Projet éolien du Ronssoy-Lempire

Réponse apportée à l'avis de la Mission Régionale d'Autorité environnementale (MRAe) Hauts-de-France

Mars 2019

Figure 2 Localisation et pylône support pour les écoutes des chiroptères en hauteur et en continu

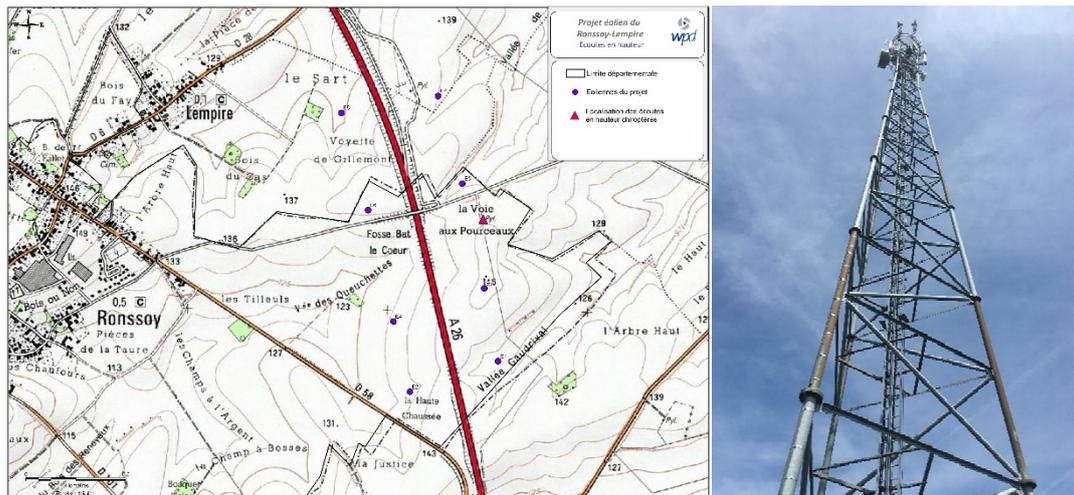
L'autorité environnementale recommande la réalisation d'écoutes en altitude des chiroptères au niveau des éoliennes E5 et E6 et d'envisager le cas échéant leur suppression ou leur déplacement ou, s'il était décidé de les maintenir à leur emplacement actuel, la réalisation d'un bridage pour compenser leur impact éventuel pour lequel le résultat des écoutes en altitude constituerait l'état de référence.

Toutefois, afin d'anticiper sur cette première année d'écoute dans le cadre du suivi post-implantatoire, le porteur de projet a mis en place une campagne d'écoute en hauteur et en continu, qui a démarré en juin 2018. Le dispositif a été installé sur un pylône de télécommunication au nord de l'aire d'étude immédiate, à proximité de l'éolienne E5.

Ainsi, un rapport d'analyse croisant l'ensemble de ces résultats sera rédigé afin de justifier et dimensionner d'éventuelles mesures correctives à mettre en place. Celles-ci pourraient concerner une évolution – allègement ou renforcement – du plan de régulation et de ses paramètres (phénologie, conditions météorologiques, etc.). La réévaluation éventuelle du modèle de bridage se fera en concertation avec les services de l'Etat.
